Nábřeží řeky Svratky - Realizace protipovodňových opatření
města Brna – etapy VII a VIII (ORG 5344)

ZMĚNOVÝ LIST

ZL 116

ZM 089.a - Zlepšení podmínek pro stromy na Kolonádě-ZVĚTŠENÍ
PROKOŘENITELNÉHO PROSTORU

Věc: **ZMĚNA 089 – Zlepšení podmínek pro stromy na kolonádě – varianta 5**

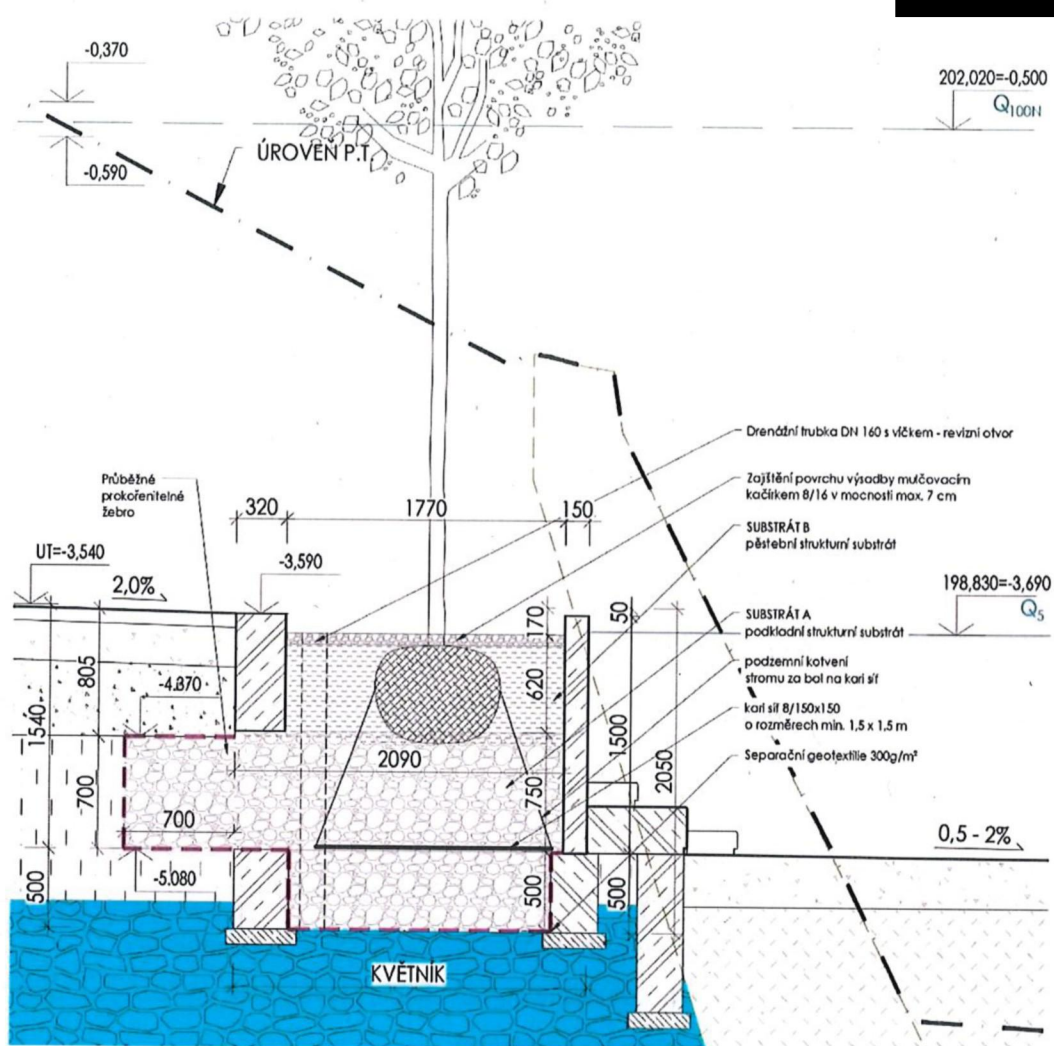
Změna vegetačních úprav na kolonádě spočívá ve zvětšení prokořenitelného prostoru pro vysazované stromy. Tato varianta uvažuje úpravy v rámci konstrukce květináčů a doplnění prokořenitelného žebra. Tato změna slouží k dosažení optimálního a dlouhodobě udržitelného cílového stavu stromořadí bez nutnosti zásahu do okolních konstrukcí.

Květináč bude vyplněn podkladním strukturním substrátem A o mocnosti cca 1200 mm. Nad touto vrstvou bude proveden pěstební strukturní substrát B. Od rostlého nebo nasypaného terénu bude substrát oddělen separační geotextilií. Pro revizi nasyceného stavu substrátu bude do květináče umístěna drenážní trubka DN 160 s víčkem. Prokořenitelné žebro, které zvětšuje prostor pro růst kořenů a nahrazuje zhutnělou zemní pláň, bude založeno jako průběžný pás strukturálního substrátu navázaný na otevřenou zadní stranu květináče. Žebro bude založeno v šíři cca 700 mm a mocnosti cca 700 mm.

Řez navrženou konstrukcí viz strana 2.

- Substrát A (strukturální) – květináč+žebro	179,758 m ³
- Substrát B (výsadbový)	32,80 m ³
- Drenážní trubka (revizní)	34 m
- Víčko na drenážní trubku	17 ks
- Mulčovací kačírek 8/16	4,403 m ³
- Kari síť 8/150x150 o rozměru 1,5x1,5 m	17 ks
